近期市场反馈 51IE 柜机下面板装配间隙投诉问题较多，现特下发返修技术指引对市场维修进行指导，具体要求如下：

国内营销公司售后管理部

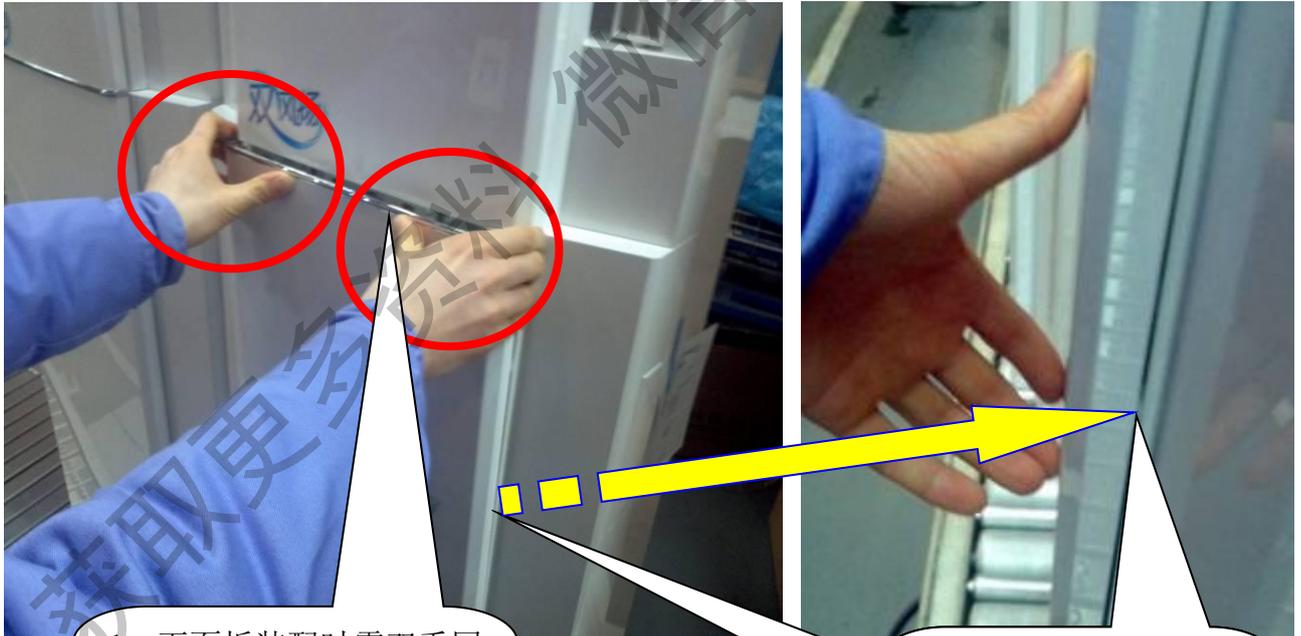
一、51IE 柜机下面板闭合不严，主要是因为上面板的两个卡扣塌陷或断裂造成，具体位置见下图红圈内所示：

检查此处卡扣是否发白或塌陷变形。

二、维修人员需先检查此处卡扣是否有问题，若卡扣根部已经发白，且卡扣已经塌陷变形，则进行如下操作：

1、更换改模后的上面板（配件编码：201143100981 上面板部件 KFR-51L/DY-IE(R2).6），更换时先装上原面板的显示盒。

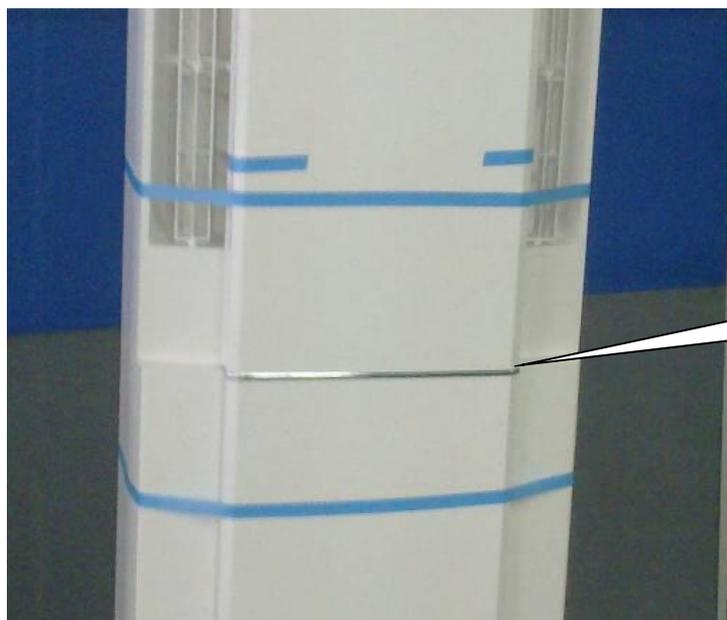
2、更换上面板后，再将原来的下面板扣上。在装配下面板时请按下图所示操作：

1、下面板装配时需双手同时按压两个卡扣处，保证下面板平行扣入，这样可以有效避免上面板卡扣变形。

2、待上面两个卡扣扣入后，再按压下面板左右两侧的卡扣，所有卡扣扣入即完成面板装配。

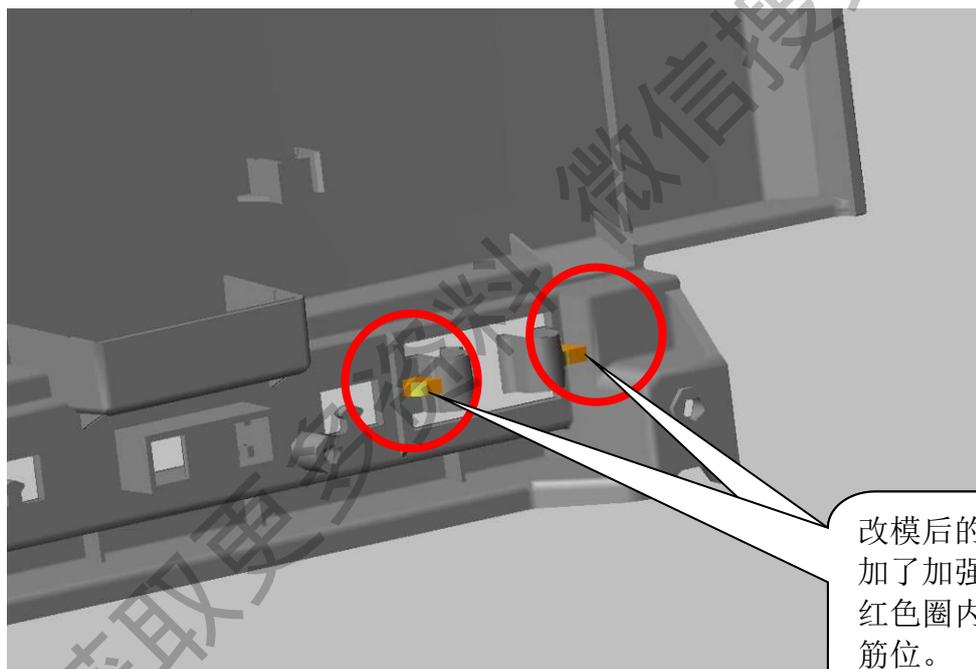
三、更换的上面板必须是改模后的，改模后的上面板特征如下图：

改模后的卡扣增加了加强筋，见红色圈内的黄色筋位。
